Dodatek č. 1

Smluvní strany tímto prohlašují, že dne 9.7.2020 uzavřeli smlouvu o dílo, jejímž předmětem je provedení stavebních prací na veřejné zakázce s názvem: „**II/243 hr. Hl. m. Praha – Líbeznice – I/9, I. etapa**“ (dál jen „**Smlouva o dílo**“). Na základě dohody smluvních stran a ve vazbě na čl. XV. odst. 14.1 Smlouvy o dílo, uzavírají smluvní strany tento dodatek č. 1 ke Smlouvě o dílo (dále jen „**Dodatek č. 1**“).

II/243 hr.hř.m. Praha – Líbeznice – I/9, I. etapa

Věc : „II/243 hr.hl.m. Praha – Líbeznice - I/9, I. etapa“ – Pokyn (ZBV č. 1)

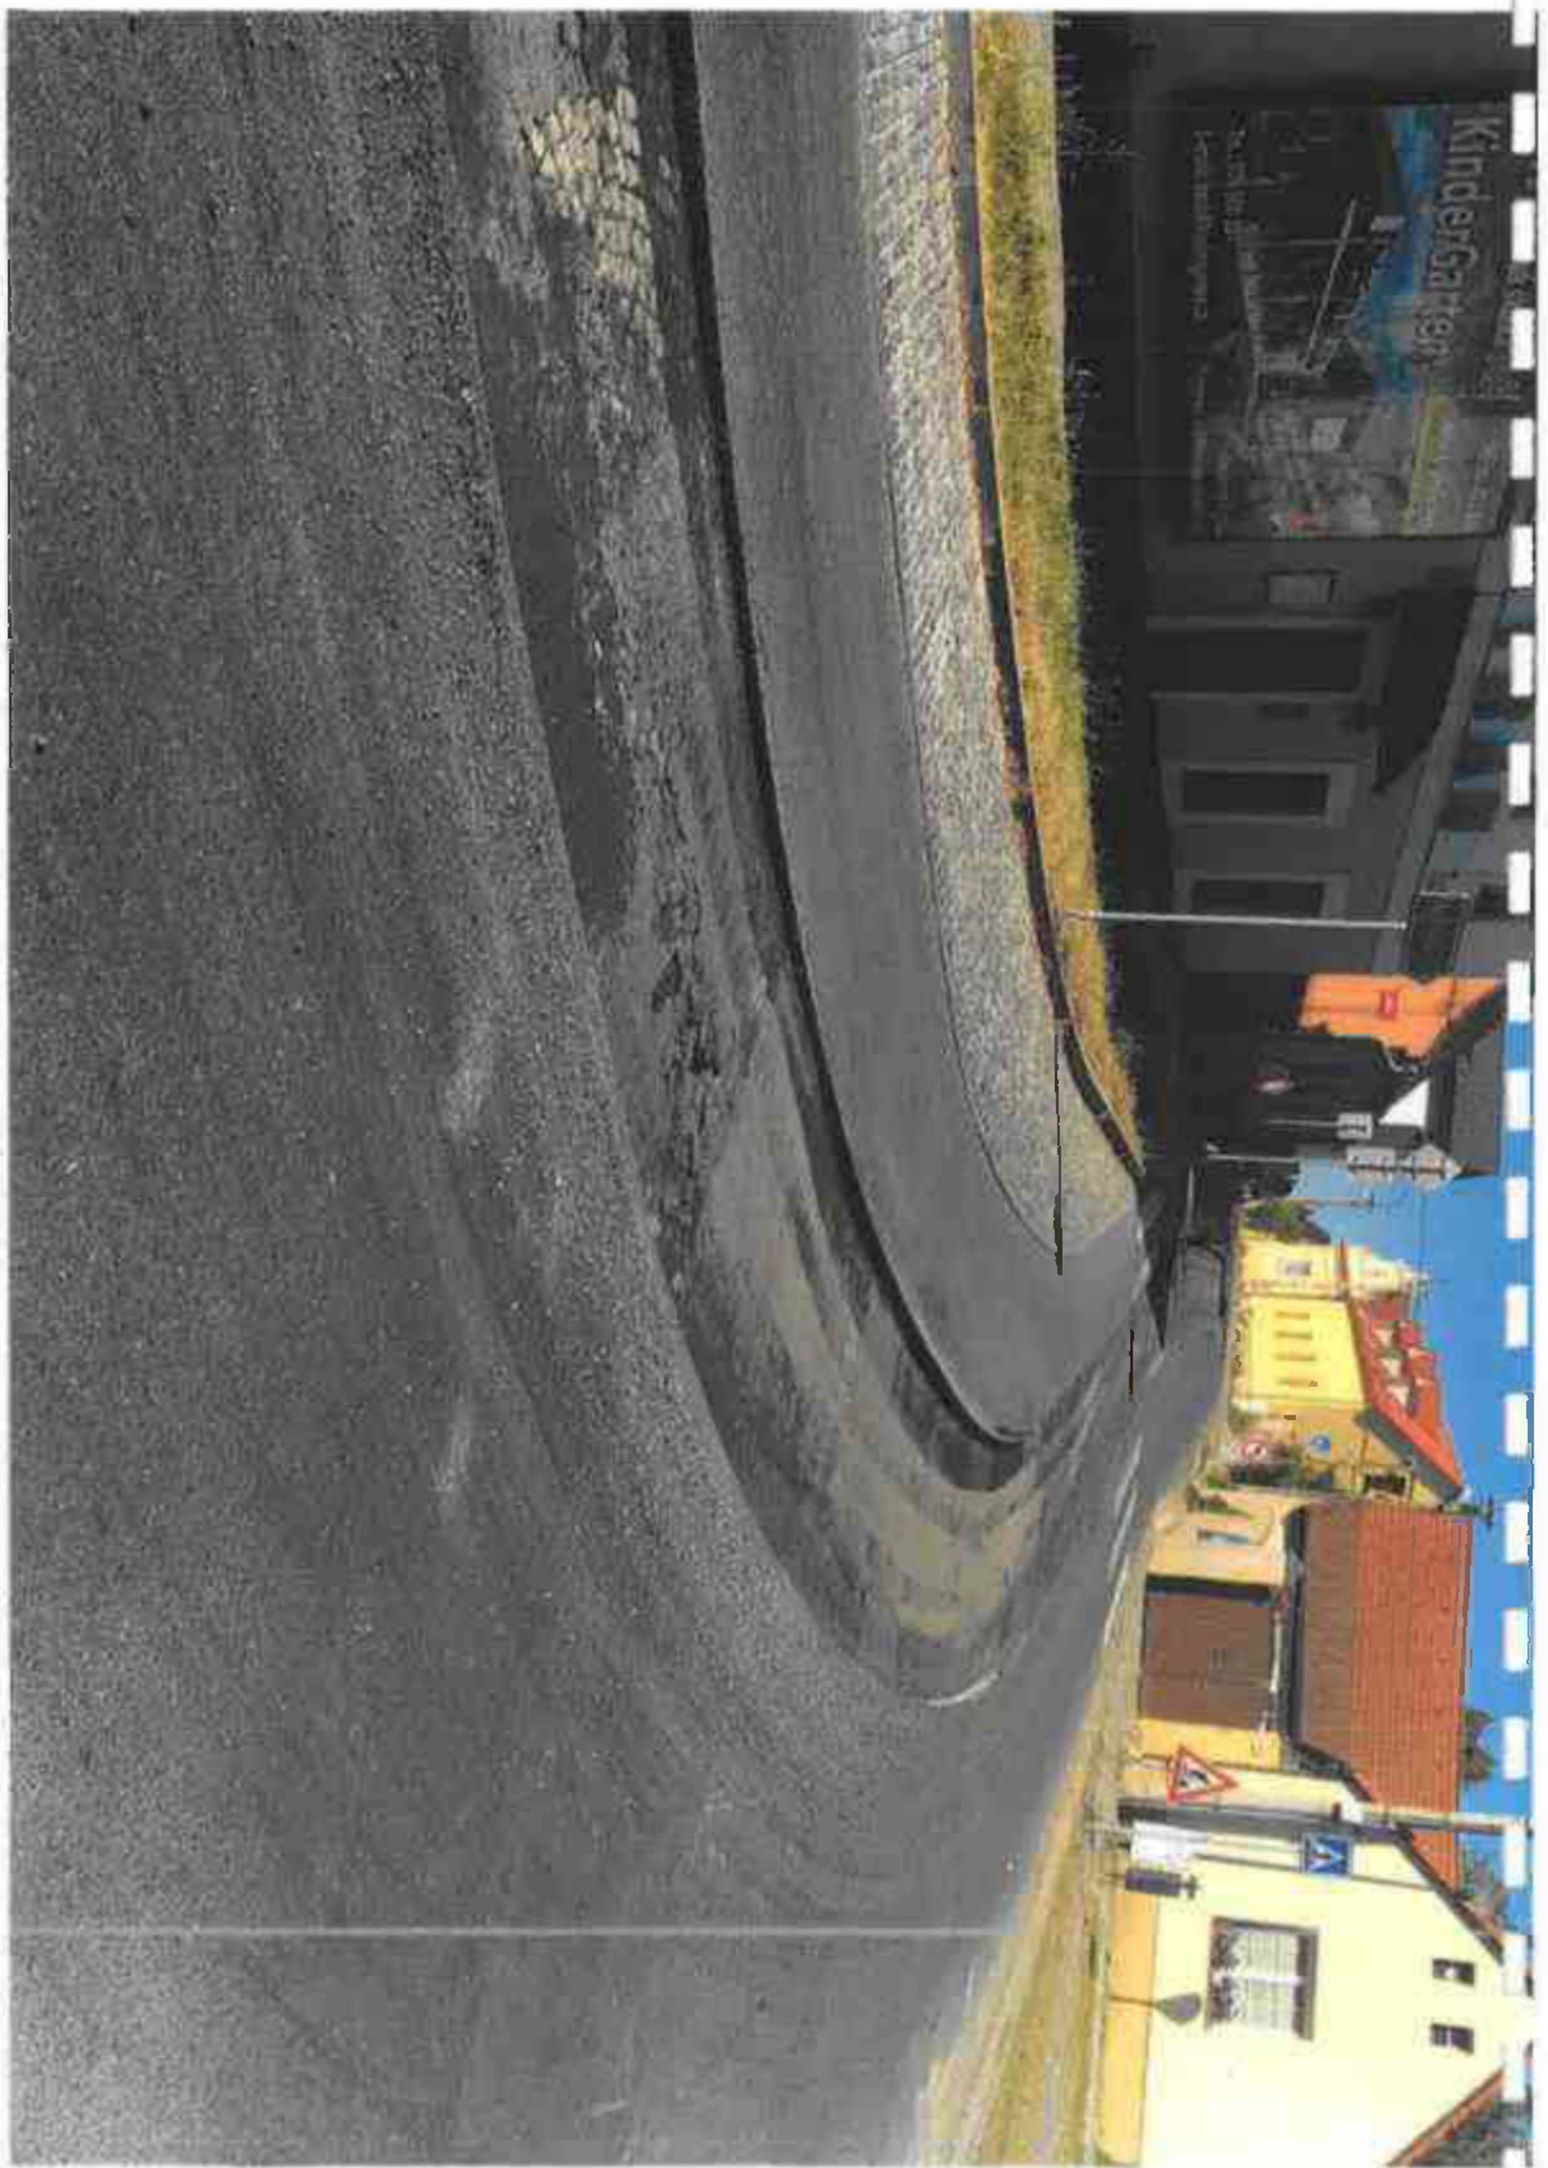
část silnice č. II/243 v úseku od křižovatky s ul. Mělnická ke křižovatce s ul. Hovorčovická v rozsahu dále specifikovaných odlišností oproti zadávací dokumentaci

1. původně navržená asfaltová směs ACL 16+, 16S (50mm) bude nahrazena asfaltovou směsí ACL 16S PMB 25/55-60, FORTA-FI (50mm tl. v celkové ploše 1148 m²)
2. původně navržená asfaltová směs ACO 11+ 11S (50mm) bude nahrazena asfaltovou směsí ACO 11+ PMB FORTA (50mm tl. v celkové ploše 1148 m²)

Důvodem změny je použití asfaltových směsí vyšší tuhosti a odolnosti proti namáhání v tomto exponovaném úseku, kde vlivem narůstající, zejména těžké automobilové a autobusové dopravy, dochází k značnému zatěžování a následnému poškození asfaltových vrstev. Tato změna byla po zhodnocení současného stavu a vzájemné dohodě stran Investora i Zhotovitele dne 3.8.2020 odsouhlasena zápisem ve stavebním deníku.

Výpočet plochy položené vrstvy živoce

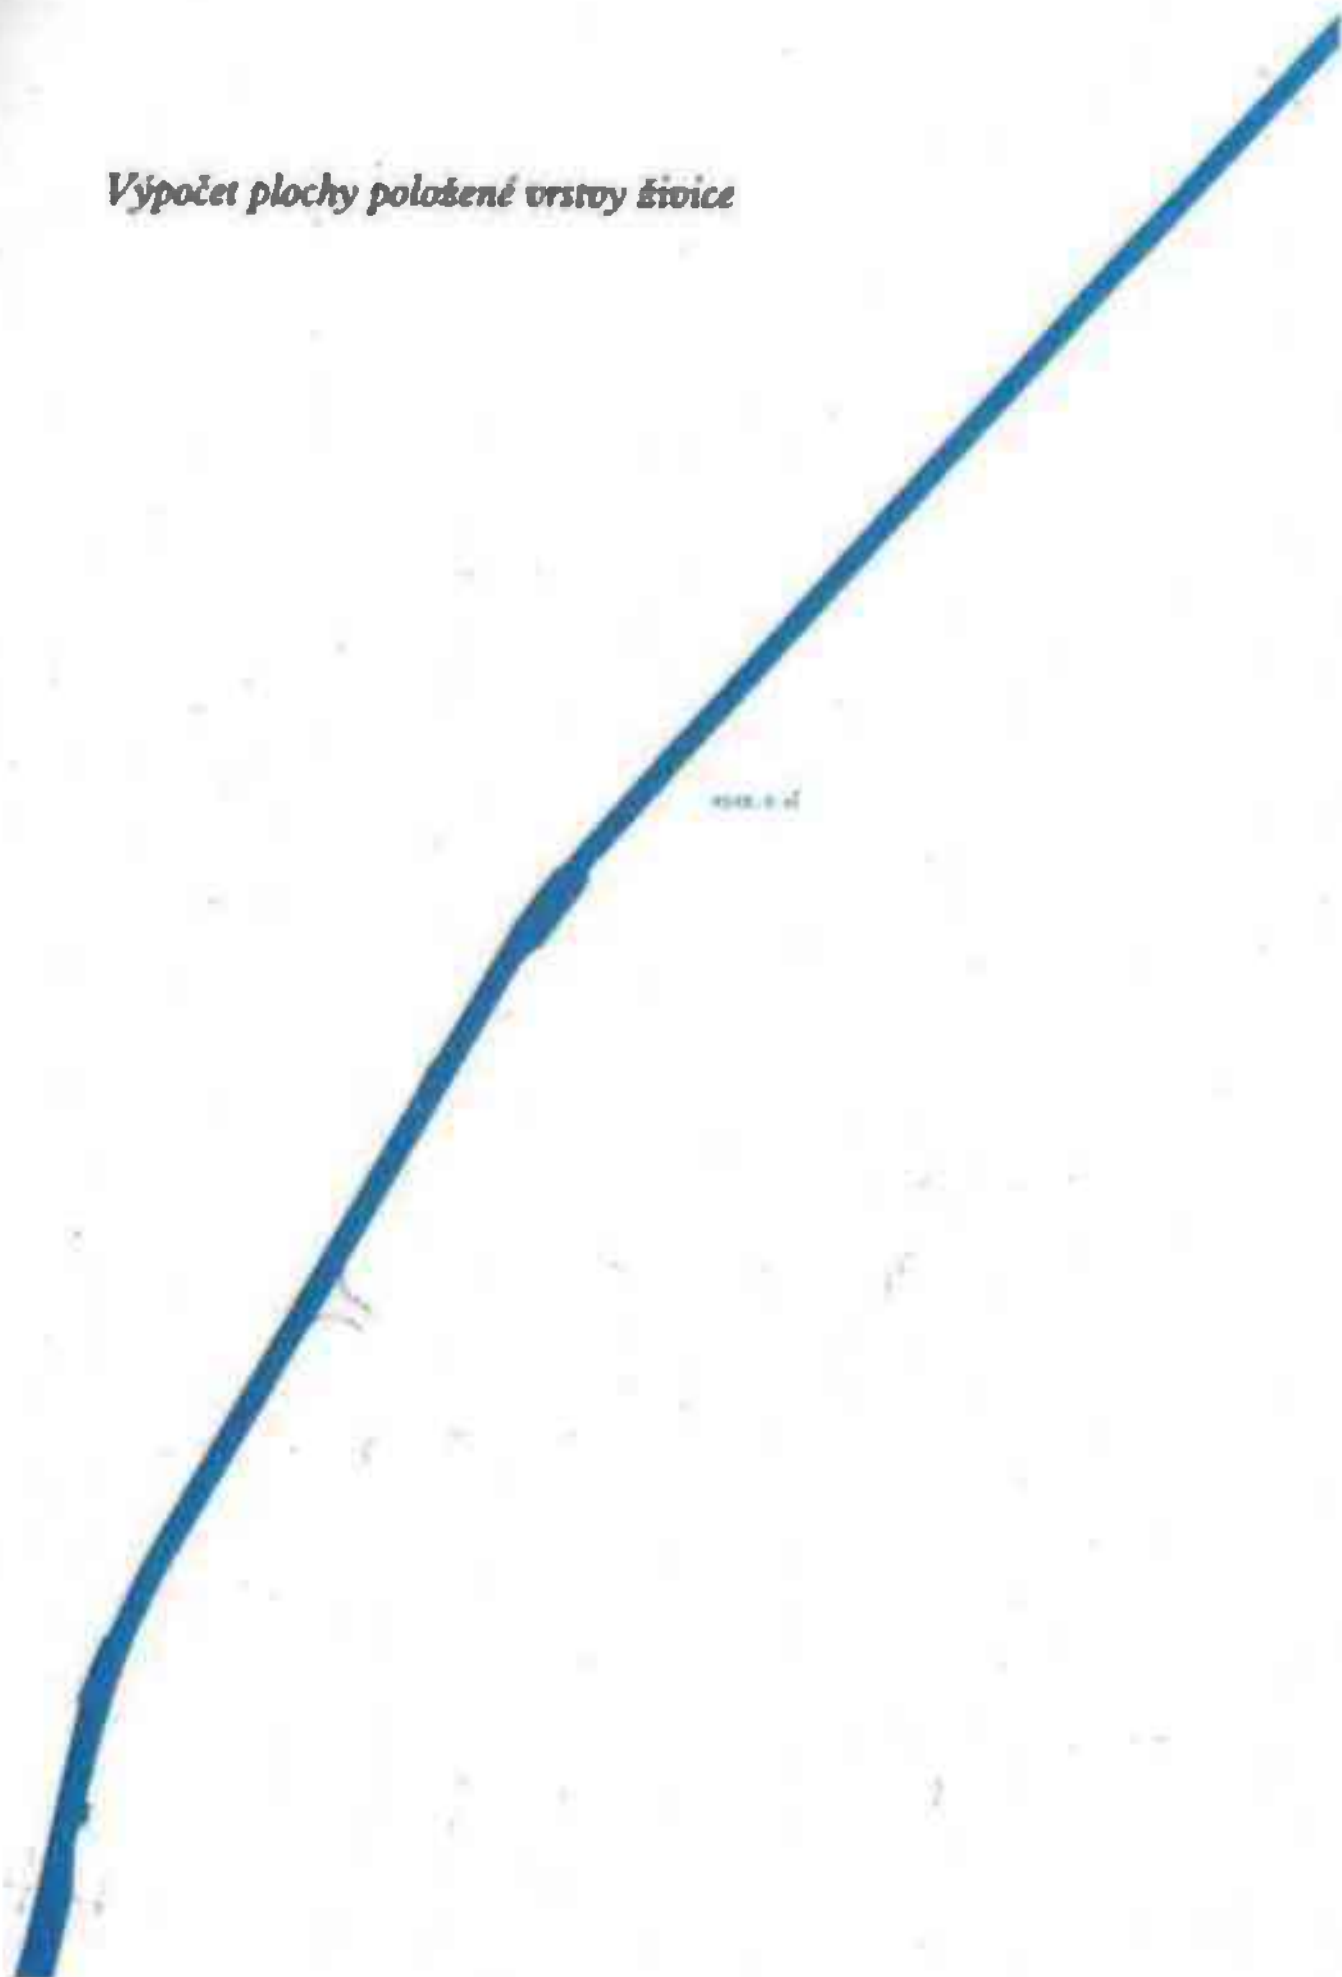
Dne 13. a 21.8.2020 bylo provedeno zaměření plochy položené vrstvy živice na silnici II/243.

$1866,5 \text{ m}^2 + 815,6 \text{ m}^2 + 1937,2 \text{ m}^2 + 2061,5 \text{ m}^2 + 4287,9 \text{ m}^2 + 4548,9 \text{ m}^2 + 3320,0 \text{ m}^2$

Celková plocha vrstvy živice je 18 837,6 m².
